改善箇所説明図

改善の内容

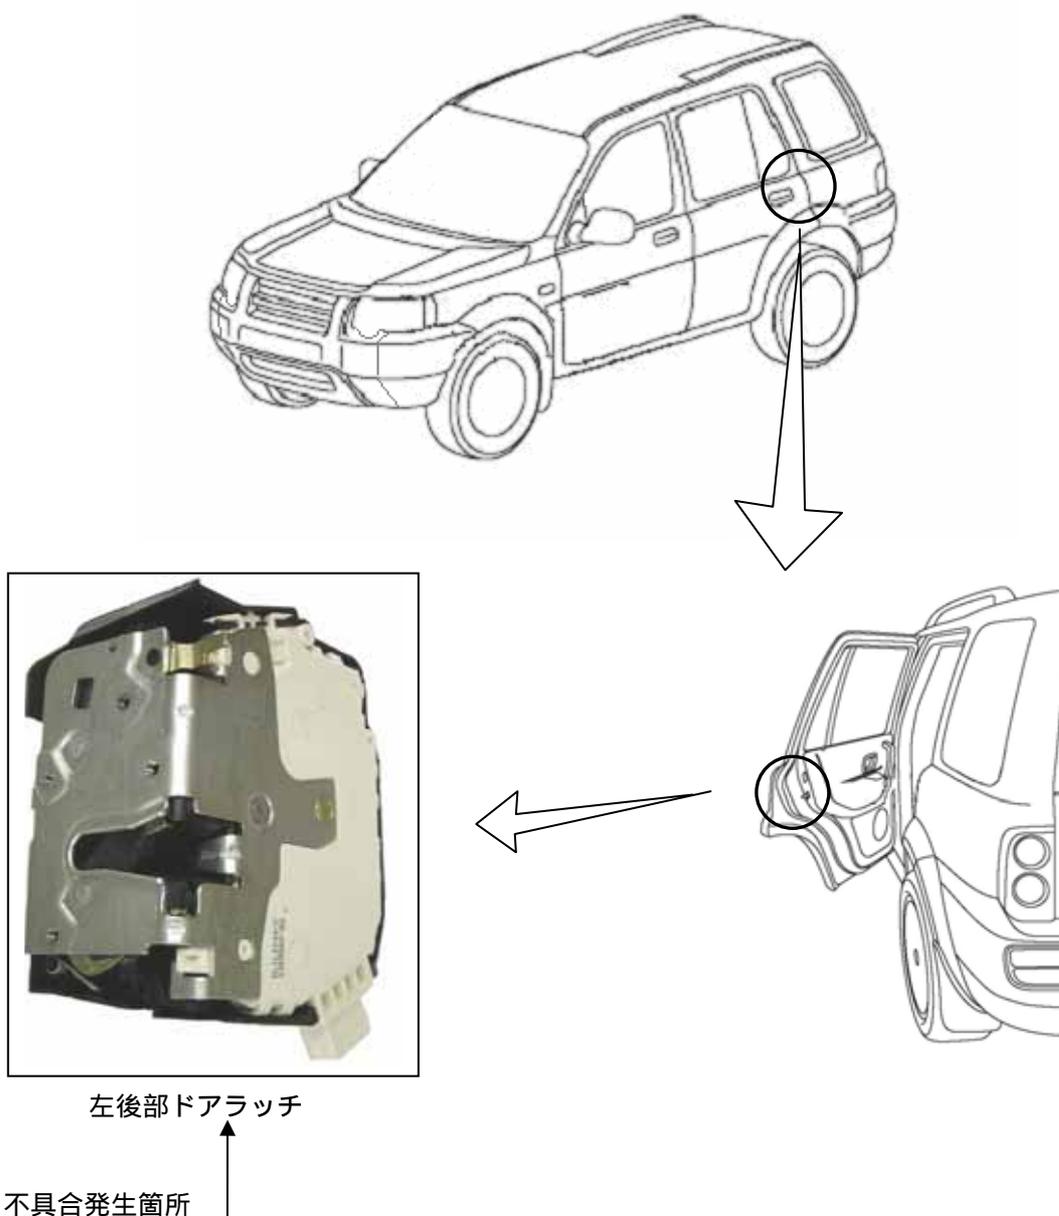
左後部ドアのチャイルドロック装置（乗車中の子供が誤って後部座席ドアを開けることを防止する装置）において、当該ロック装置とドアロックを解除するレバーとの間の隙間が基準値を外れているものがある。そのため、左後部ドアのチャイルドロックが施錠されていても、車内のドアハンドルを操作するとドアが開くおそれがある。

全車両、左後部ドアのチャイルドロック装置の作動を点検し、不具合が確認されるものは、左後部ドアラッチを良品と交換する。

識別：左後部ドアラッチの最上部の取付けボルトに黄色ペイントを塗布する。
